DELIBERATION N° 2023-108

Délibération de la Commission de régulation de l'énergie du 19 avril 2023 portant avis sur le projet de cahier des charges de l'appel d'offres portant sur la réalisation et l'exploitation d'installations de production d'électricité à partir de l'énergie solaire et situées dans les zones non interconnectées

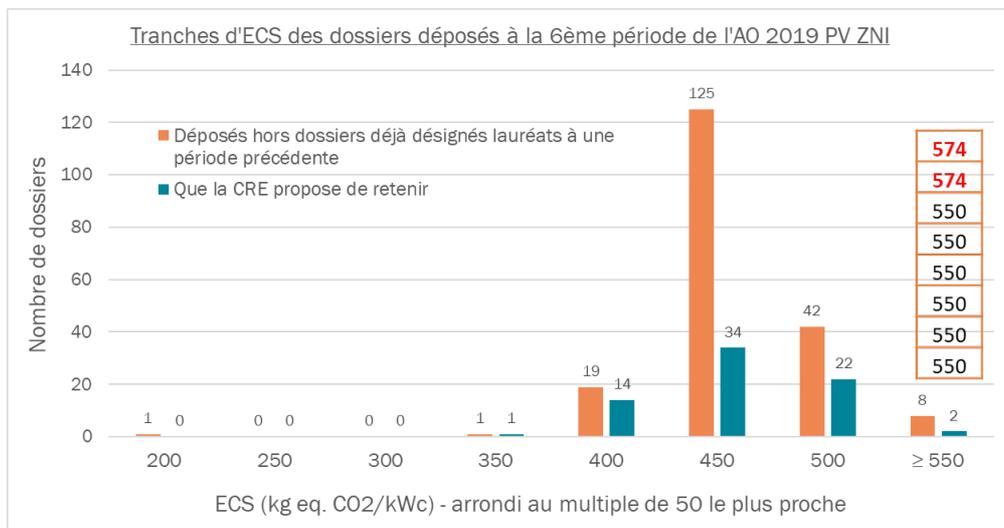
Ainsi la CRE recommande les niveaux de prix plafonds suivants :
